Erdgeschoss Wohnung 1  
 Grundriss teilweise geändert M 1:50 TB 40  
 Möblierungsvorschlag 2

Projektnummer 11-2022 Plannummer PL. 6.0	Ludwig Immobilien Mehrfamilienhaus WHG 1, Burgunderweg 4, 71404 Korb	 EBERHARD NEGELE
Maßstab 1:50	Erdgeschoss Wohnung 1 Grundriss teilweise Änderungen	
Gezeichnet S.Ne Format m² A3	Möblierung Entwurf 2.0 Änderungen im Grundriss	
Datum 06.12.2022		
		EBERHARD NEGELE FREIER INNENARCHITEKT BDIA Waiblinger Straße 19 - 71404 Korb Tel. (07151) 3 57 38 - Fax 3 57 59 kontakt@negele-innenarchitekten.de

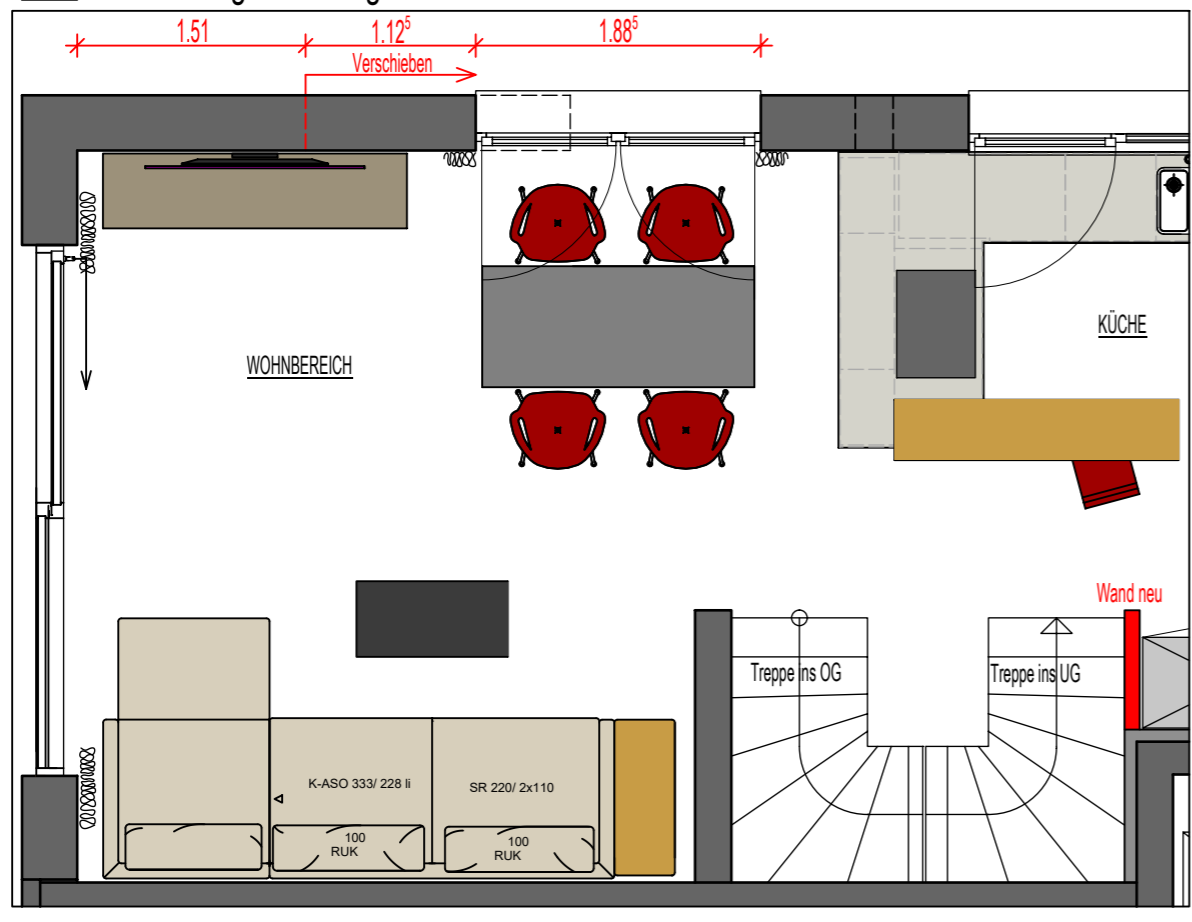
Position FENSTER ÄNDERUNG  
 Zuordnung Essplatz  
 Fläche für TV größer

Position LÜFTUNG ÄNDERUNG  
 Position Dusche geändert  
 Zugänglichkeit WC so besser

Wand Küche Duschbad ohne kleines Wandstück

Büro  
 Türanschlag geändert Blick in Raum  
 im Werkplan öffnet sich Türe zur Wand Treppenhaus

Treppe  
 zusätzliche Wand  
 Abgrenzung Garderobenschrank zum  
 Wohnraum

EG M 1:50 TB 40  
 Möblierungsvorschlag 2  
 Esstisch gedreht
